DERIVAZIONE D'ACQUA DAL TORRENTE FALMENTA PER LA PRODUZIONE DI ENERGIA IDROELETTRICA

INTEGRAZIONI GIUGNO 2017

Aggiornamento Maggio 2024

2. VALUTAZIONI DI CARATTERE AGRONOMO A SEGUITO DELLO SPOSTAMENTO DELL'EDIFICIO DI CENTRALE

Figura 1 - Stralcio planimetria recupero ambientale con vecchia posizione centralina

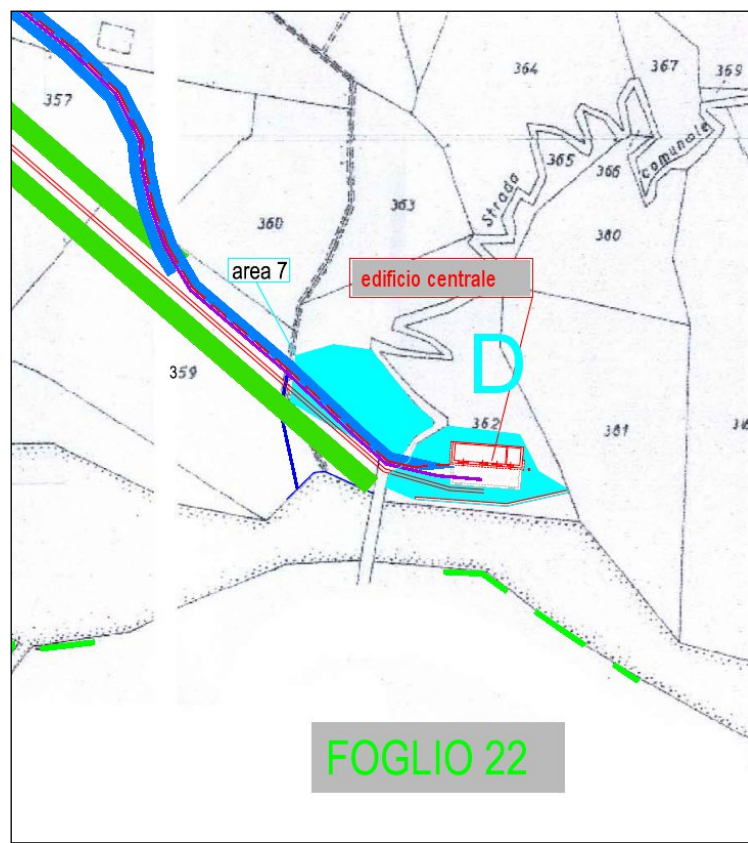
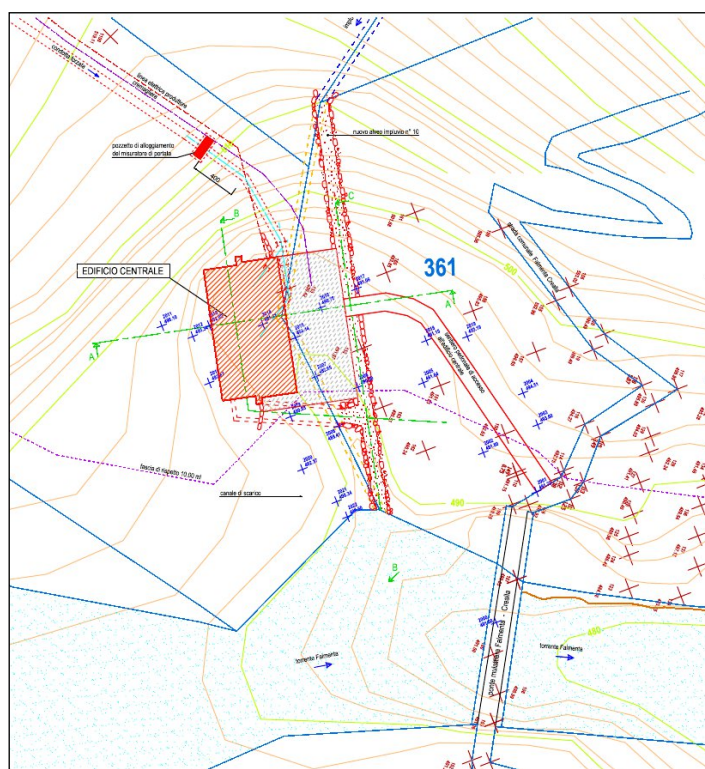
Come si può notare dallo stralcio della planimetria di recupero che si allega, nelle due aree (quella ospitante la centralina nelle versione precedente e quella di cantiere oggi destinata alla realizzazione della stessa centralina), erano previsti interventi di recupero del tutto simili, che si riconfermano alla luce delle modifiche progettuali attuate, come da progetto a suo tempo presentato e oggetto di approvazione.

Il confronto tra la variante progettuale presentata e il progetto di recupero (planimetria) è definibile con le due tavole allegate.

Figura 2 – Nuova collocazione planimetrica della centralina
